改善箇所説明図

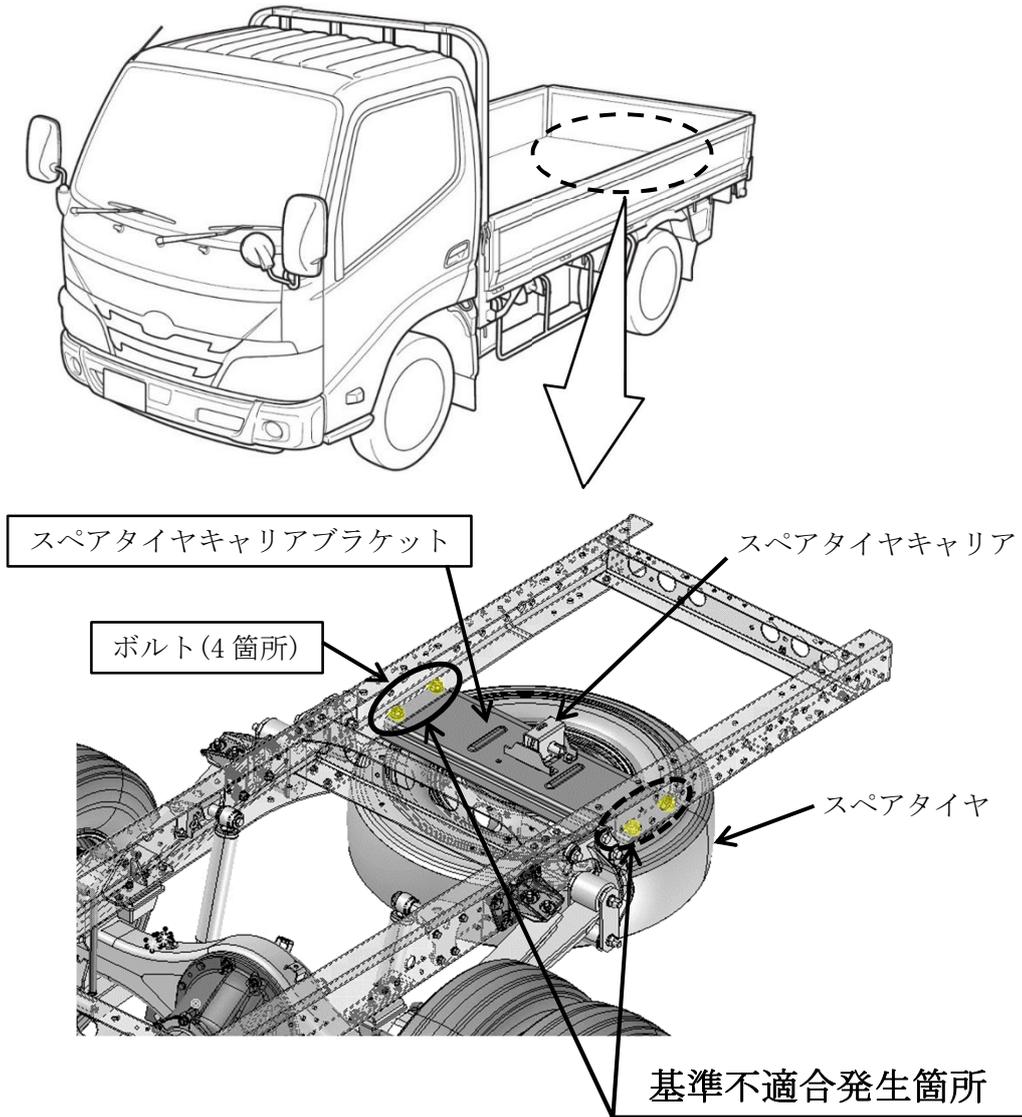
リヤ吊り下げ式スペアタイヤキャリアブラケットにおいて、車体に固定するボルトの締付け作業が不適切なため、締付けトルクが不足しているものがある。そのため、走行中の振動によりボルトが緩み、そのままの状態で使用を続けると、最悪の場合、ボルトが脱落してブラケットとともにスペアタイヤが脱落するおそれがある。

全車両、当該ボルトを規定トルクで締付ける。また、当該ボルトが緩んでいる場合は、ボルト及びブラケットを新品に交換し、規定トルクで締付ける。

識別：改善実施済車にはフレーム右側に打刻された車両型式の最終桁の上に黄色ペイントを塗布する。
